# 鷺宮小学校・西中野小学校統合委員会 要点記録

## 第 5 回

議事(1) 統合新校の新校舎の基本構想・基本計画(案)について

## ◎資料「現第八中学校敷地での小学校新校舎整備について」

鷺宮・西中野小学校統合校 配置図・南側1階平面図

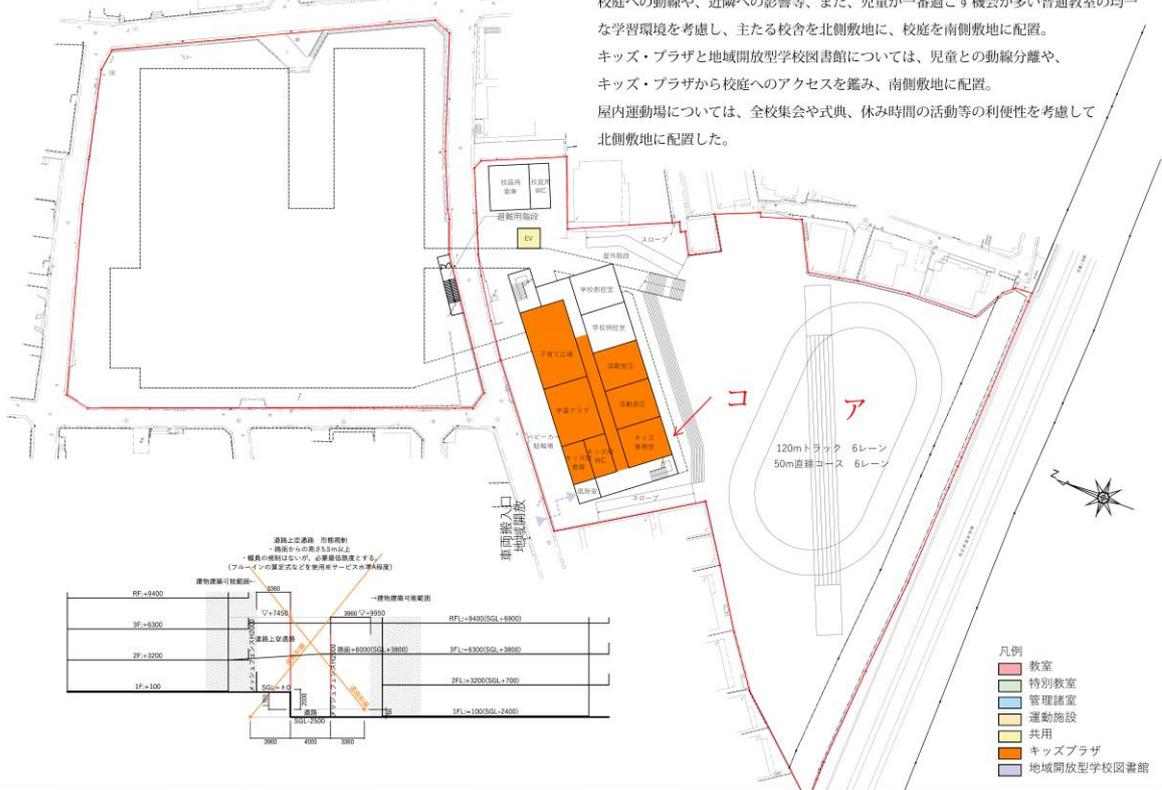
既存の校門の位置が示されているが、図を見ると児童は今よりも北側から入るようになっているが、正門をそちらへずらすということか。

1枚目の図面について、南側の一階部分で校庭から建物に入るまで高低差があると思うが、スロープと階段は今もあるのか。

おっしゃるように、新校舎は、現在の第八中学校の正門位置よりも少し北側にずらしている。勾配を小さくするために寄せた。バリアフリーやユニバーサルデザインの観点から、なるべくゆるい勾配の入り口を付けるために北側に持って行った。現在の校門位置から勾配を設けることは出来るが、そうすると中庭まで地盤を削らないといけなくなる。そうすると中庭が活用できなくなるので、北側に寄せている。

鷺宮・西中野小学校統合校 配置図・北側敷地1階南側敷地2階平面図

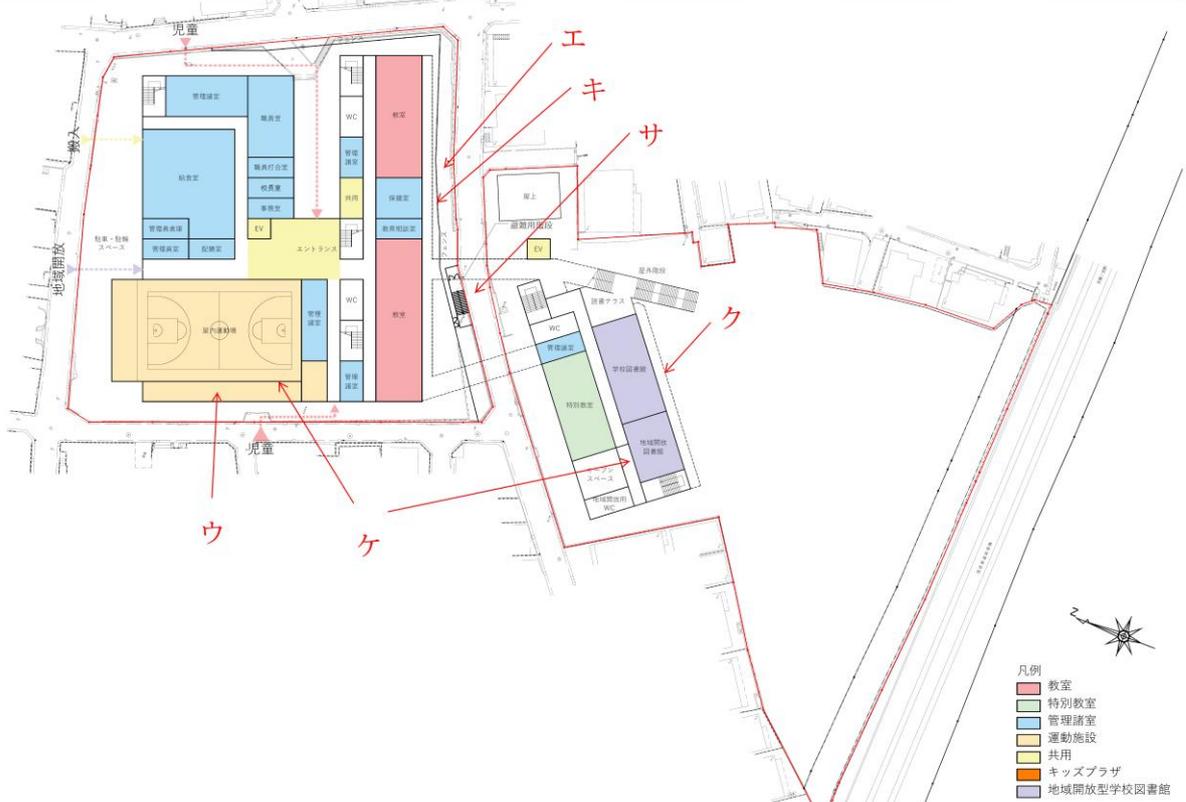
2枚目のBALとは何か。

2枚目の人の動線が書かれている図面についてだが、地域開放の建物が南側にあるが、ここへの動線は北側の地域開放のところからの動線なのか。

土日の開放時もここから入るのか。開放の利用者も自転車を2枚目の駐輪場に置くのか。

校庭に下りる黄色の階段だが、この階段の所は屋根があるのか。

開放時はここが避難所になるだろう。今の第八中学校では、防災用品は分散して置いているのではないと思う。今のこの図面では表示されていないが、この機会に全ての防災用品を校内の一か所にまとめられる防災倉庫を作ってほしい。

バルコニーである。

図面の見方を述べる。A3版の図面が4枚あるが、北側敷地と南側敷地は約2.5mの高低差がある。1枚目に関しては南側の1階の図面を何も示していないが、それは床のレベルが違うためである。2枚目の図面では北側の建物の1階、南側建物の2階というように図面をみていただくと良い。

ベビーカー置き場と駐輪場がある。ここから入り、風除室を通過してキッズ・プラザに行き、向かい側で地域開放図書館に行く形になる。

2階にも駐輪・駐車スペースを設けているので、どちらでも確保できる。

通路の上にも屋根を設けるようにしている。今の第八中学校のイメージではなく、通路は完全に覆われたものを考えて貰って構わない。階段は屋外階段なので屋根は無い。

防災倉庫は、屋内運動場のすぐ下にウという矢印があるが、その辺りに設けようと教育委員会と打ち合わせをしている。教室1室程度の広さである。
